UC5652 又は FA3252 を FA3252M-0 に入れ替える場合の互換配線

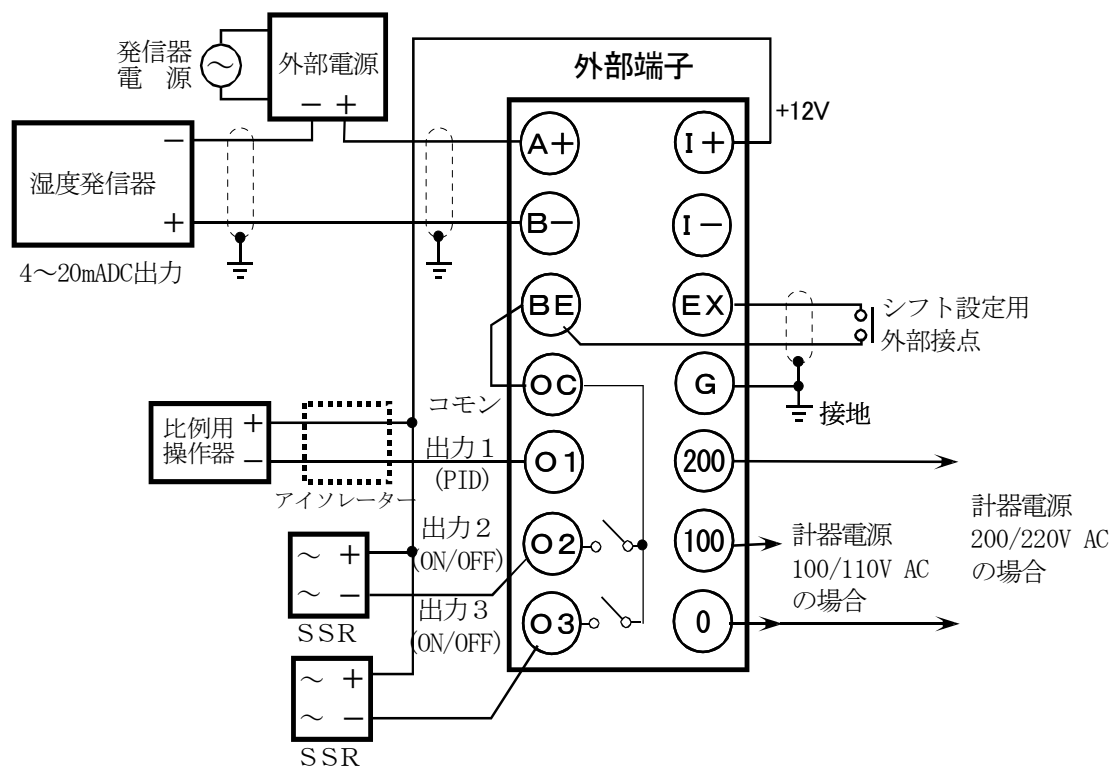
FA3252M-0 の警報出力 (O2, O3) はリレー接点出力となっています。UC5652 又は FA3252 の警報出力は SSR 用電圧出力となっています。

FA2252M-0 を SSR 用電圧出力に合わせるには次のように配線して下さい。

なお、FA3252G-0 は FA3252M-0 と同様にリレー接点出力です。

- ① OC 端子(コモン)に接続されていた配線は I+ 端子 (+12V) に接続します。
- ② OC 端子と BE 端子 (0V) を接続します。

注: 適応 SSR は 12V 用です。5V 専用の SSR が使用されている場合には上記の配線は適用できません。この場合、SSR を 12V 用に交換するか、あるいは SSR を取り去って FA3252M-0 取扱説明書に記載されている配線に変更する必要があります。
